Tierpark Bern, Neubau Liftanlage Dählhölzli
Konzeptstudie im Einladungsverfahren
Bericht des Beurteilungsgremiums, März 2020

LIFT ANLAGE DÄHL HÖLZLI BERN

Mit dem Ziel, Konzepte für den Neubau einer attraktiven, sowohl technisch wie auch gestalterisch hochwertigen und unterhaltsfreundlichen Liftanlage zwischen der oberen und unteren Tierparkebene zu finden, hat Hochbau Stadt Bern im Auftrag des Tierparks Bern eine Konzeptstudie im Einladungsverfahren durchgeführt. Folgende Architekturbüros wurden im Oktober 2019 zur Teilnahme eingeladen:

Corinna Menn Gmbh

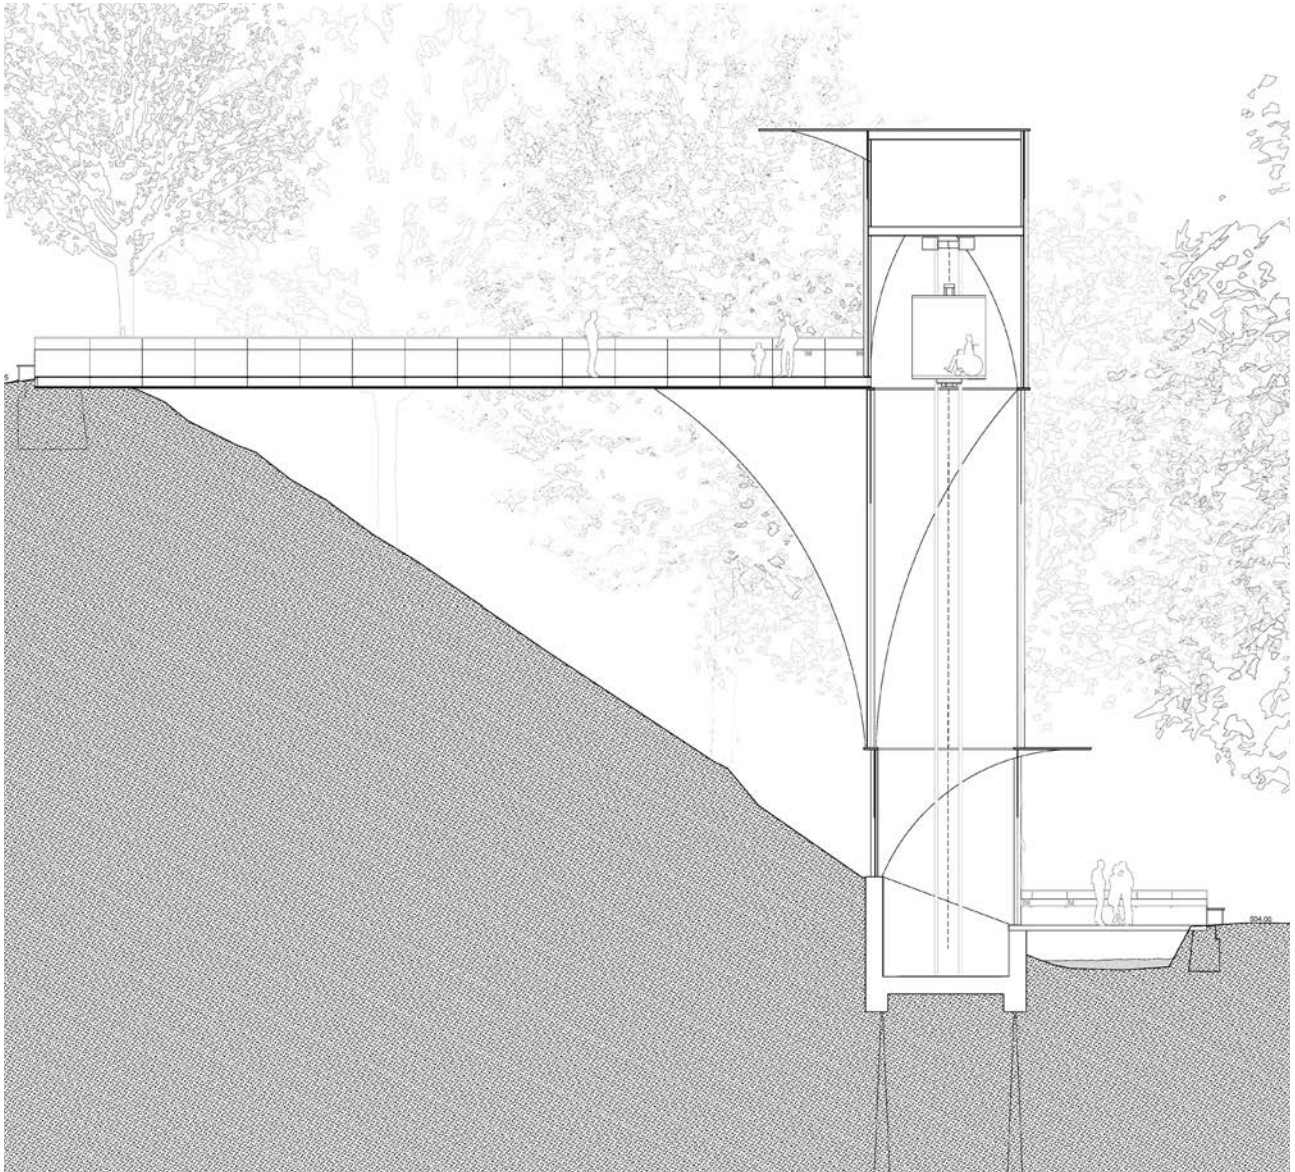
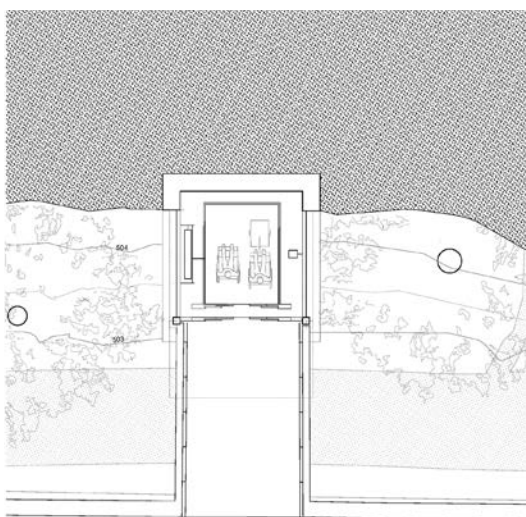
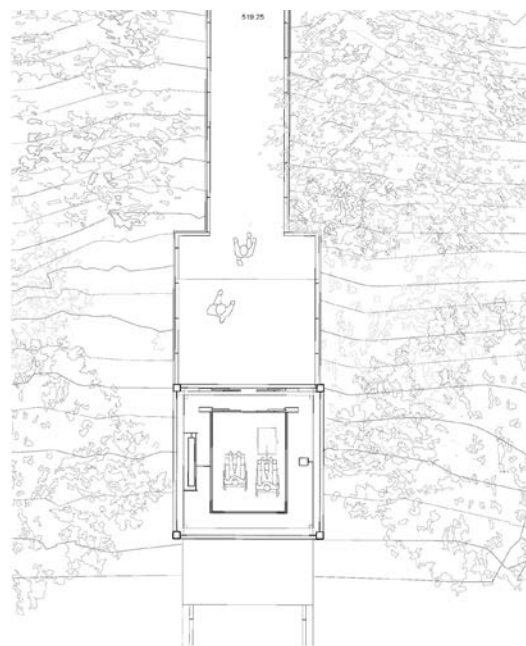
Eine vertiefte Analyse des Ortes, mit dem Ziel, landschaftliche und historische Qualitäten zu erkennen, führt zu einer ebenso eindeutigen wie klugen Setzung und Materialisierung des Konzeptes. Das Beurteilungsgremium würdigt die zurückhaltende Erscheinung und die Einbettung in die Natur. Der Standort ist gut und präzise gewählt, steht er doch am Fusse des Hangs, zwischen hohen Bäumen und leicht westlich aus der optischen Mitte herausgerückt. Diese Position integriert und umrahmt auch den bestehenden, entlang dem Aarehang hinauf-führenden Fussweg. Zudem minimiert dies die Länge der filigran ausgebildeten Verbindungsbrücke, welche auf der oberen Ebene an den Lift andockt. Einzig der Wechsel zwischen einer oben vorgelagerten Plattform und dem eigentlichen Steg ist nicht nachvollziehbar. Das rostbraune Konstrukt orientiert sich auf der unteren Ebene gegen einen überschaubaren, leer belassenen Platz, welcher westlich mit Bäumen umsäumt ist und wenige Elemente wie einen runden Brunnen und einige Bänke unter den Bäumen beinhaltend.

Der Lift tritt weder als Monument noch als Säule in Erscheinung, sondern als ein infrastruktureller, transparenter und leichtfüssiger Wegebau. Die daraus formulierte Dreiteiligkeit – Zugang oben, Zugang unten und die dazwischenliegende Fahrtstrecke – wird elegant in drei übereinander gestapelte und einzeln transportierbare Bauteile übersetzt. Bei beiden Eingängen betonen kleine Vordächer den Zugang. Die gesamte Konstruktion ist aus Cortenstahl mit gläserner Liftkabine vorgesehen: Eine überzeugende Materialwahl für eine der Witterung ausgesetzte Lage. Überraschend verspielt stellen sich die vollwandigen Bleche in Bogensegmenten dar. Sie umhüllen vertikale und horizontale Rahmen und ersetzen die technisch notwendigen Streben in einer charmannten und eigenwilligen Art. Die geschlossenen Bereiche sind vorwiegend dort, wo sie auch funktional notwendig sind, sei es als Schutz der Waschbären oder als Umhüllung des Maschinenraums. Sie sind je nach Etage zueinander versetzt und erlauben dadurch allseitige Durchsichten.

Die Liftdimensionen entsprechen den Vorgaben, sind jedoch wegen der Exponiertheit gegenüber der Witterung aufwändiger in Erstellung und Pflege als ein rundum geschlossener Schacht. Ergänzende Glaselemente sind einzig im Erdgeschoss vorgesehen. Allenfalls müssten weitere Teile mit diesen bestückt werden, um technische Bauteile zu schützen.

Auf Grund seiner geringen Dimension – insbesondere des Fussabdrucks – der Reduktion der Baumaterialien und Konstruktionsprinzipien beim Lift, dem Steg und auch der kleinen Betonbrücke werden im Quervergleich aller eingereichten Konzepte unterdurchschnittliche Erstellungs- und Betriebskosten erwartet.

Der Beitrag zeichnet sich besonders dadurch aus, dass die Eingriffe insgesamt sehr präzise, auf ein Minimum begrenzt und zeitgemäss in Erscheinung treten. Die Lage ist gut gewählt in Bezug auf das ganze Wegenetz und auch zum vorgeschlagenen Platz hin. Respektvoll und dennoch innovativ ist auch die architektonische und statische Ausgestaltung aller Teile. Die reduzierte und klärende Freiraumgestaltung besticht ebenfalls mit ihren einfachen Mitteln. Das Konzept hat das Potential, ein neues Wahrzeichen des Tierparks Bern zu werden.

Das Beurteilungsgremium empfiehlt der Bauherrschaft einstimmig, die Verfassenden des Konzeptvorschlages Corinna Menn GmbH gemäss den Bestimmungen im Programm der Konzeptstudie mit der Weiterbearbeitung zu beauftragen. Bei dieser Weiterbearbeitung zum ausführungsfähigen Projekt müssen aus der Sicht des Beurteilungsgremiums nebst den aus dem Konzeptbeschrieb hervorgehenden Ausführungen, insbesondere folgende Aspekte überprüft, beziehungsweise überarbeitet werden:

- Dimensionierung und Gestaltung von Plattform und Steg aus der oberen Ebene.
- Flächenangebot der Zugangssituation auf der unteren Ebene.
- Schutz sensibler Bauteile vor Witterungseinflüssen

Architekturbüro Patrick Thurston

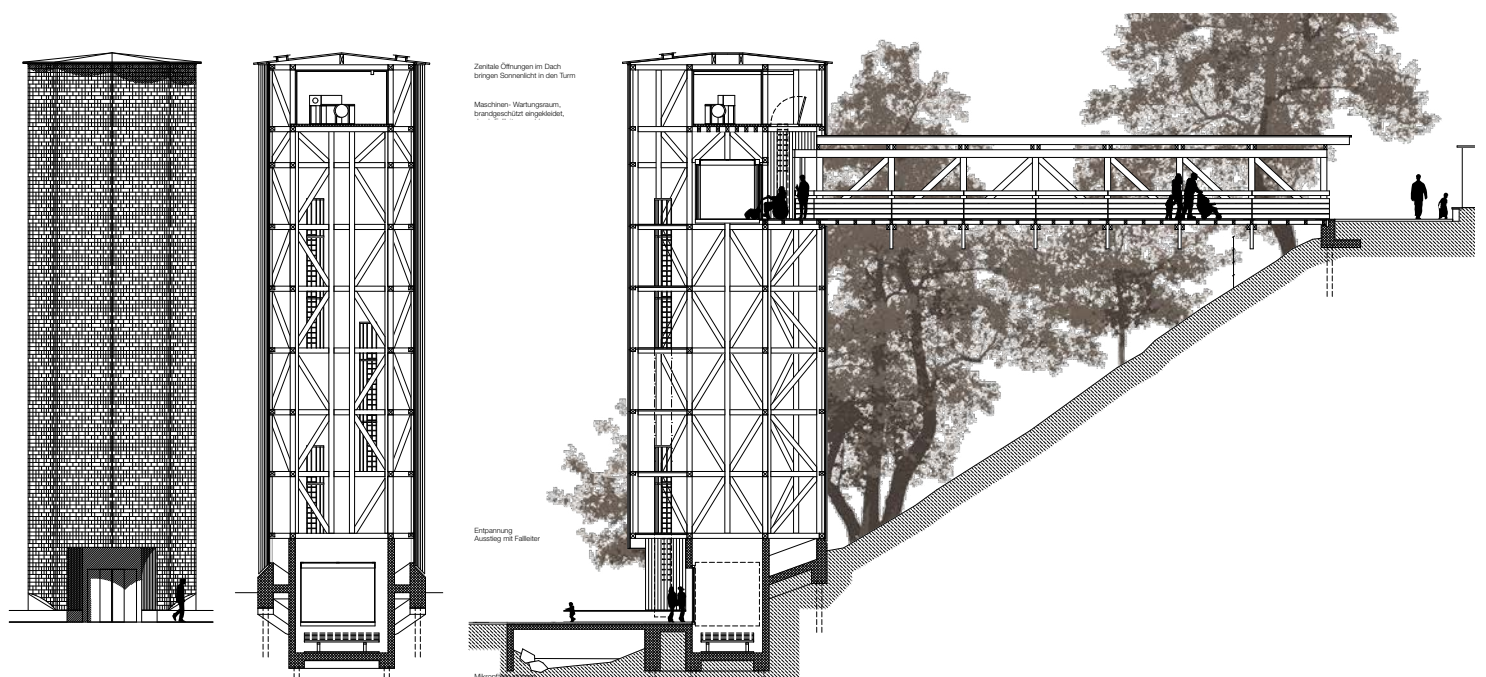
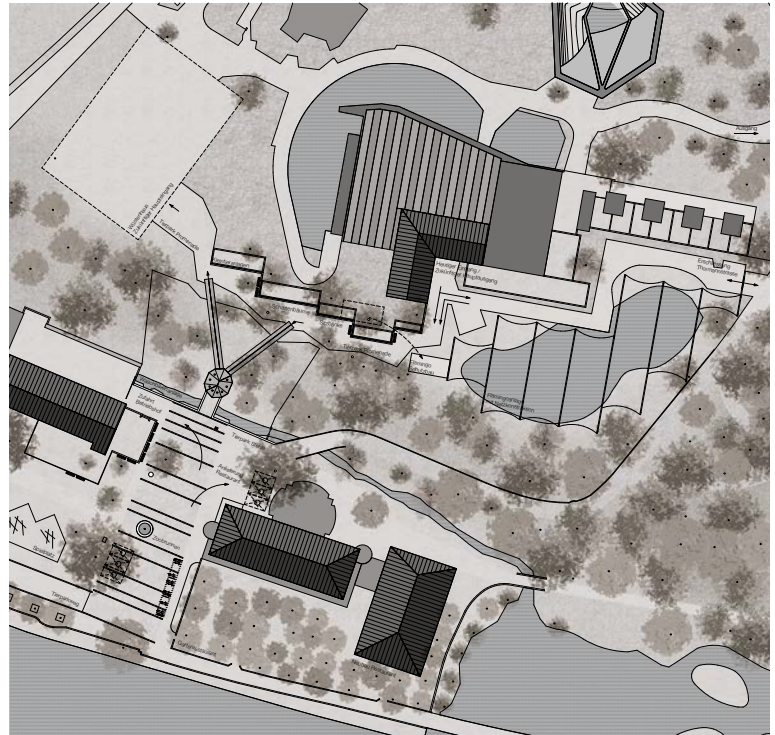
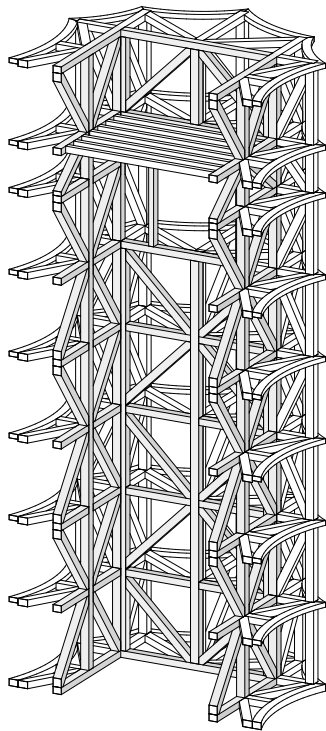
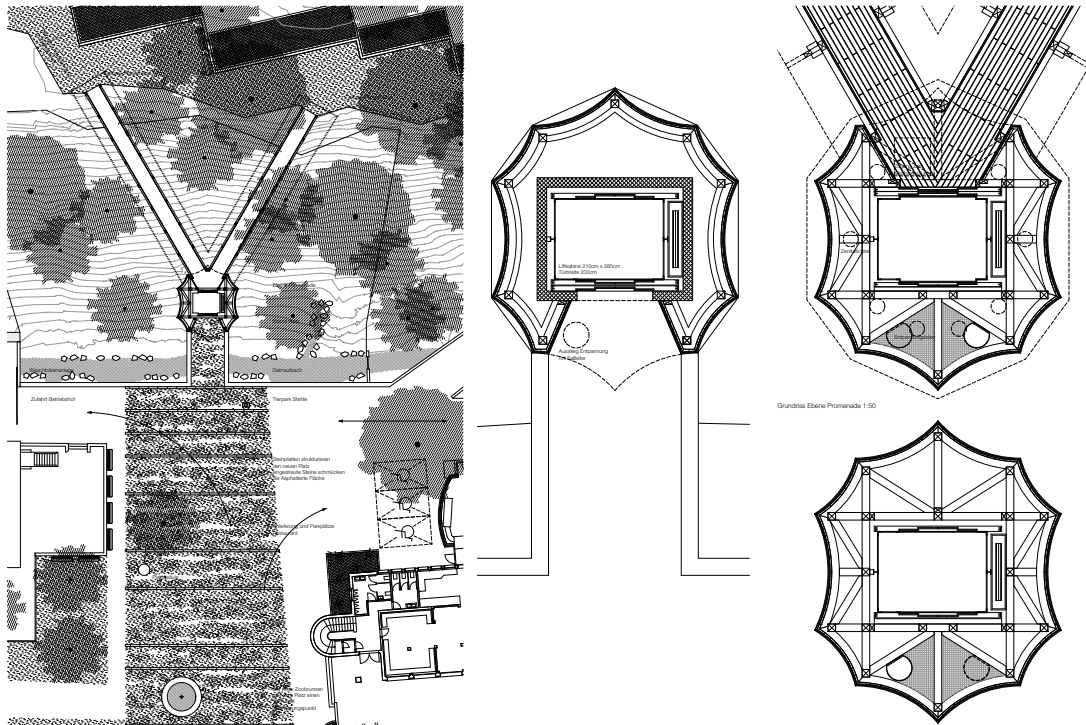
Der Fusspunkt der vorgeschlagenen Liftanlage befindet sich im bewaldeten Hanggebiet, womit eine Integration in die umgebende Vegetation angestrebt wird. Aufgrund der aufwendig Artikulierung des Konzeptes gelingt dies allerdings nur teilweise. Der Baukörper wird eher als Aussichtsturm mit Naturerlebniswert gelesen, denn als Infrastrukturelement. Das Beurteilungsgremium würdigt diese Interpretation der Aufgabe.

Dem steht allerdings die mächtige Dimension der Turmbaute entgegen, die mit über sieben Meter Durchmesser und einem Doppelsteg zum Anschluss der oberen Ebene eine dem Ort und der Aufgabe nicht angemessene Dominanz erzeugt.

Der Zugang zum Fusspunkt des Liftes über eine Brücke ist plausibel und angemessen gelöst, auch wenn die relativ breite Gewässerüberdeckung kritisch ist. Die Anbindung des Bauwerkes an die obere Ebene mittels zwei V-förmig platzierten Stegen erscheint vordergründig als schlanker und eleganter Ansatz. Allerdings vermag diese Lösung einer detaillierten betrieblichen Überprüfung nicht standzuhalten: Sie führt zu Konflikten bezüglich Wartezonen und Besucherführung.

Mit beträchtlichem Aufwand werden Gestaltungselemente des benachbarten, denkmalgeschützten Restaurantgebäudes zitiert. Eine komplexe, zimmermannsmässige Holzkonstruktion und eine Schindelfassade erfahren dabei eine Adaption auf die zeitgemässen technischen Bedürfnisse einer öffentlichen Liftanlage. Das Ergebnis ist gleichermassen faszinierend wie ambivalent.: Die mit viel Aufwand inszenierte Sinnlichkeit von Konstruktionsprinzip und Materialisierung bleibt den Nutzenden weitgehend verborgen, da sie die Baute in einer abgeschlossenen Glaskabine durchqueren.

Die vorgeschlagene Kombination einer materialbedingt nicht sehr steifen Holzkonstruktion mit einem auf minimale Masstoleranzen angewiesenen Grosslift erscheint nicht ganz unproblematisch, wenn auch vermutlich technisch beherrschbar. Die Konstruktion inklusive Lifttechnik wird starken Umwelteinflüssen und insbesondere auch regelmässig hoher Luftfeuchtigkeit ausgesetzt sein. Wartung und Unterhalt der Elemente im schwer zugänglichen Konstruktionsraum zwischen Fassade und Liftkabine dürften eine nicht zu unterschätzende Herausforderung darstellen.

Sowohl Baukosten wie auch Betriebs- und Unterhaltskosten sind bei diesem Konzept aufgrund der aufwendigen Lösungen als eindeutig überdurchschnittlich anzunehmen.

Das Beurteilungsgremium würdigt diesen Beitrag, der mit unkonventionellen konstruktiven und architektonischen Mitteln aus einer Infrastrukturaufgabe ein prägnantes Bauwerk macht. Die begrüßenswerten Bemühungen der Konzeptverfassenden scheitern letztendlich an kaum korrigierbaren Defiziten hinsichtlich der städtebaulich-landschaftlichen Einbettung., sowie an diversen betrieblichen Nachteilen. Das Beurteilungsgremium verdankt bei diesem Beitrag insbesondere die detaillierte und innovative Auseinandersetzung mit einer komplexen Holz-Tragkonstruktion.

Penzel Valier AG

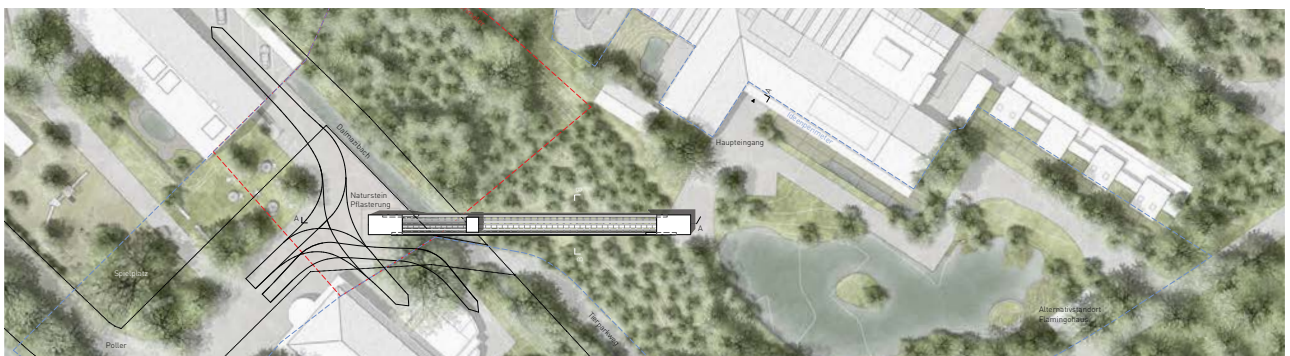
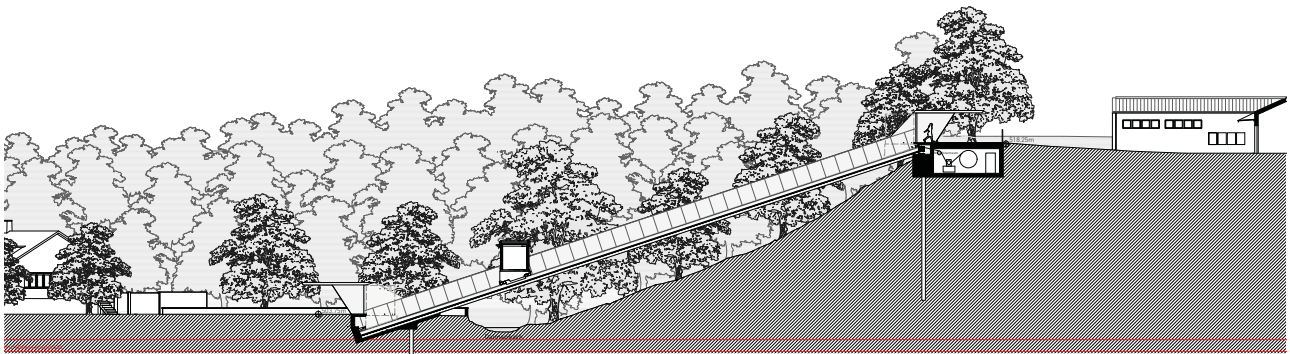
Die Grundsatzhaltung, den Schräglift in der richtungsgebenden Logik vom bestehenden Zugangsweg in den Aarehang zu legen besticht, bringt Orientierung und verbindet die Brennpunkte von Ankunftsplatz und heutigem Tierparkeingang. Allerdings bleibt fraglich, ob diese Ausrichtung auch angesichts der absehbaren Weiterentwicklung des Tierparkes auf der oberen Ebene zweckmässig ist. Ausserdem verletzt das Konzept damit den vorgegebenen Projektperimeter. Die richtungsgebende Infrastrukturanlage soll schwebend über den bestockten Hangbereich gebaut werden und beeinträchtigt das wertvolle Waschbärenghege nicht. Die Präsenz der Infrastruktur im Aarehang wird dagegen durch deren Dimension als erhebliche Störung des Landschaftsraumes eingeschätzt.

Die sorgfältige Kastenkonstruktion verblendet gekonnt die technischen Anlagen seitlich und lässt ausschliesslich die Liftkabine in Erscheinung treten. Wie selbstverständlich falten sich am Fusspunkt und am Ankunftsort gerichtete Vordächer aus der Figur heraus und markieren subtil die Zugänge.

Der Schräglift wird von der Funktionalität her als gleichwertig zum Vertikallift gewertet, auch wenn dessen Technik anfälliger ist und ein unterhaltsintensiver Betrieb erwartet wird. Die Lage des Fusspunktes der Anlage liegt betrieblich zu nahe an wichtigen Funktionsbereichen des Tierparkbetriebs. Dies kann zu Nutzungskonflikten führen. Der obere Ankunftspunkt der Anlage liegt dagegen aus betrieblicher Sicht zu nahe am Flamingobecken. Die damit verbundene Störung der Tiere kann nicht hingenommen werden.

Die Wirtschaftlichkeit des Schräglift wird im Vergleich mit den übrigen Konzepten als unterdurchschnittlich eingeschätzt.

Grundsätzlich wird der Ansatz einer Schrägliftnanlage begrüsst und die präzise architektonische Gestaltung gewürdigt. Der Eingriff des Bauwerks in den prägenden Aarelandschaftsraum wird im Vergleich zu den übrigen Projekten als weniger angemessen bewertet. Die Tierparkentwicklung sieht vor, die Zugangssituation auf der «Dählhölzli Terrasse» beim künftigen Wüstenhaus zu platzieren, was die Liftausrichtung infragestellt. Die grösseren baulichen Eingriffe für Foundationen an der Hangkante werden als heikel angesehen. Die einzigartige Flamingo Anlage wird durch die Platzierung der Ankunftssituation auf existenzbedrohende Weise gestört. Diese betriebliche Bedingung äussert sich auch in der Definition des durch dieses Konzept missachteten Projektperimeters im Programm zur Konzeptstudie. Der ganzheitliche Nutzen des Vorschlages für den Tierpark wird negativ beurteilt.

Campanile + Michetti Architekten AG

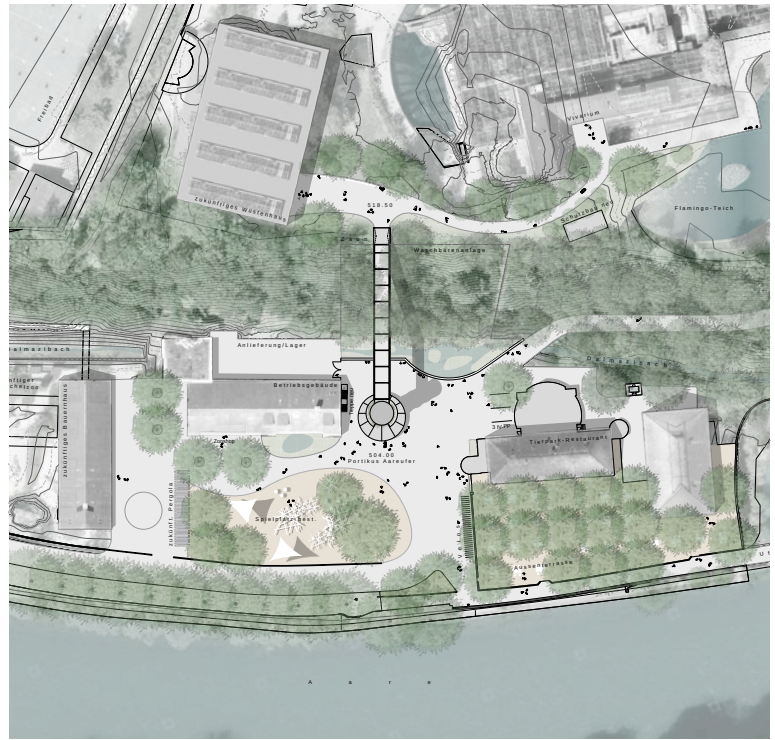
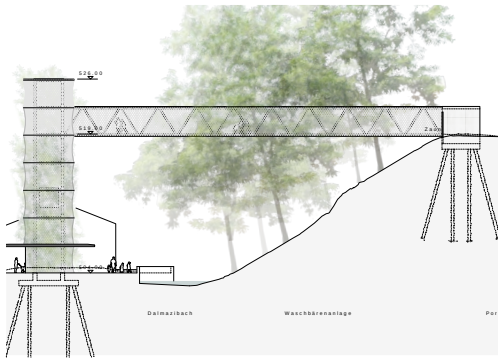
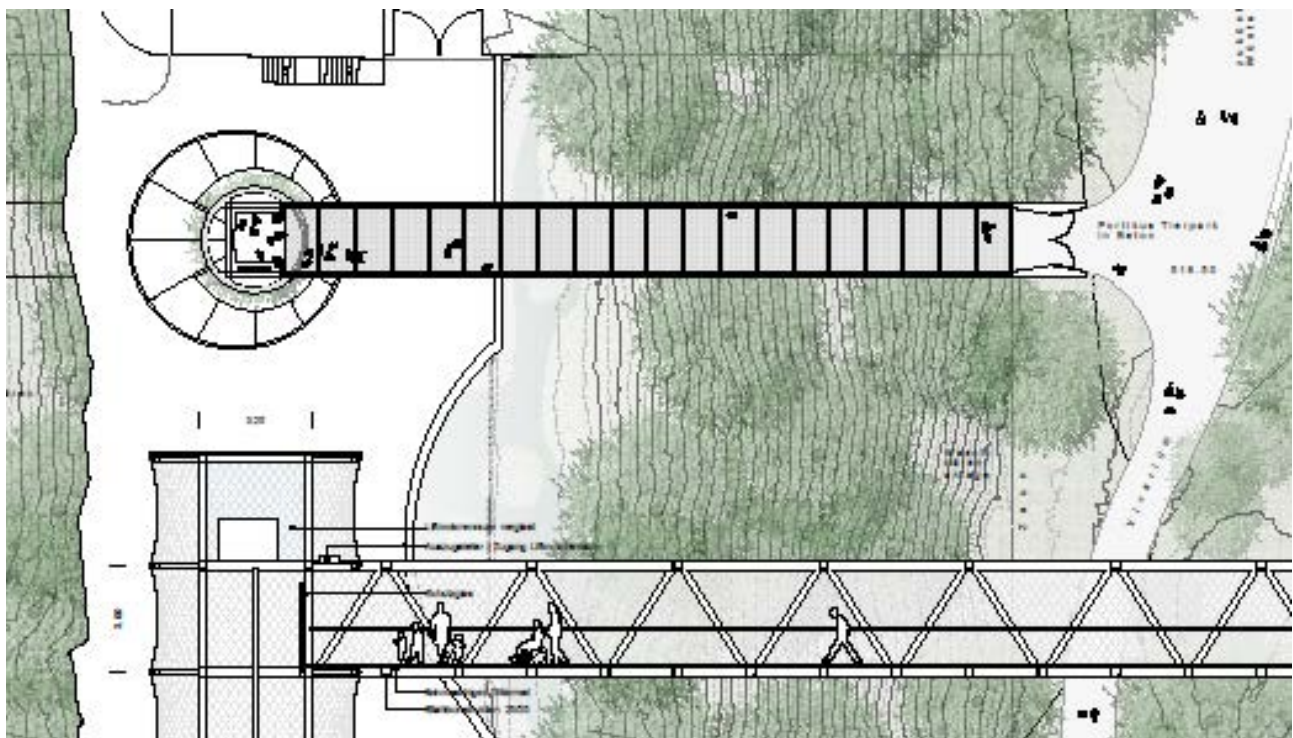
Der Tierpark soll mit dem vorgelagerten Platzgefüge und einer zentral liegenden, begrünten Konstruktion eine prägnante Adressbildung erhalten. Das Beurteilungsgremium würdigt die Absicht, die Liftanlage nicht als eine rein technische Installation auszugestalten. Die Erfahrung, sich in einem filigranen und begrünten Seilkonstrukt vertikal zu bewegen und die Umgebung durch einen Filter hindurch zu beobachten, lädt eine ansonsten rein funktionale Geste atmosphärisch auf und verbindet das Erlebnis von innen heraus mit dem Habitat der Tiere im umliegenden Park.

Der Lift wird nicht in den Hang, sondern selbstbewusst in die nordwestliche Ecke des Ankunftsplatzes gestellt. Diese Position führt jedoch zum mit Abstand mächtigsten Verbindungsteg aller eingegebenen Konzepte.

Ein ausladendes Vordach markiert die Platzgestalt auf der Ebene der Aare und weist auf eine allseitig orientierte Nutzung hinweisen, was jedoch nicht der Fall ist. Die Ausweitung der Kinderspielfläche gegen das Restaurant Dählhölzli verunklärt zusammen mit dem Standort des Aufzugsturms die räumliche Situation und erlaubt es nicht, einen eigentlichen Ankunftsplatz wahrzunehmen.

Die vorgesehene, innen liegende, massiv dimensionierte Stahlkonstruktion beherbergt einen filigranen Glaslift. Die umgebende und begrünte Hülle soll neben der üppigen Pflanzenvielfalt auch kleine Tiere beherbergen und die Jahreszeiten darstellen. Die Kern-Hüllen-Thematik fasziniert, findet jedoch in der Ausgestaltung der Verbindungsbrücke keine adäquate Fortsetzung. Diese ist als Konstrukt wenig filigran und dominiert den bewaldeten Berghang auf wenig subtile Art und Weise.

Die Funktionalität der Liftanlage und der dazu notwendigen Technik werden wegen der allseitig offenen, der Witterung ausgesetzten Bauteilen als ungünstig beurteilt. Die weitgehend ungeschützte Konstruktion ist in Bau und Betrieb aufwändig. Der lange Anschlusssteg schmälert die Kapazität der Anlage.

Die Wirtschaftlichkeit ist im Vergleich zu den übrigen Konzepten unterdurchschnittlich. Neben der Erstellung betrifft dies auch den Betrieb, da sehr viele unterschiedliche, schwer zugängliche Bauteile aufwändig gepflegt werden müssen.

Grundsätzlich würdigt die Jury den einzigen Beitrag, welcher den Lift – prominent und sorgfältig materialisiert – auf den Platz stellt. Dieser wird inhaltlich und gestalterisch sorgsam auf den Ort bezogen thematisiert und könnte so zum neuen Wahrzeichen des Tierparks werden. Die Kombination der angedockten Brücke mit dem Turm und deren Mächtigkeit sind hingegen zu dominant für diesen landschaftlich und denkmalpflegerisch sensiblen Ort. Leider ist auch die umgebende Landschaftsgestaltung wenig präzise und für die räumliche Wahrnehmung eher verunklarend. Insgesamt gelingt den Verfassenden ein wertvolles und ansprechendes Konzept, vor allem, weil es den Ortsbezug sucht und dabei eine überraschend eigenständige Szenografie anbietet.
